セフ工具ホルダービットホルダー3連に関するお知らせ

さて、2026年1月に発売いたしました「セフ工具ホルダービットホルダー３連（SFKHI-BH3）」につきまして、ビットを装着するホルダー部のスリーブを固定しているCリングに不具合のある部品が一部混入している可能性があることが判明いたしました。当該部品が使用されている場合、ビットを数回抜き差しした際にスリーブが外れ、ホルダーが脱落するおそれがございます。

各ビット挿入部先端
（3本共にご確認ください）

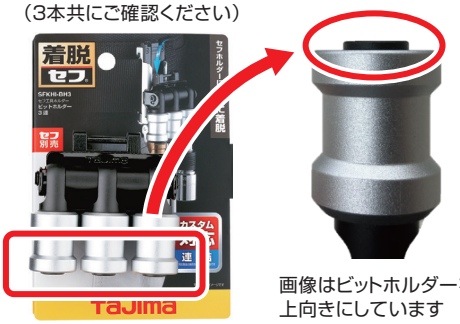
正常品
横から見て、Cリングが見えない
（360° 全方向からご確認ください）

不具合品
横から見て、Cリングがはみ出している
（全方向から見て少しでもはみ出している場合は不具合品です）

つきましては、誠に恐れ入りますが、下記添付画像の状態に該当する製品をお持ちの場合は、直ちにご使用を中止いただき、弊社担当営業または下記フリーダイヤルまでご連絡くださいますようお願い申し上げます。

※2026年3月1日以降の出荷分につきましては、対策済みのため本件不具合の対象外でございます。
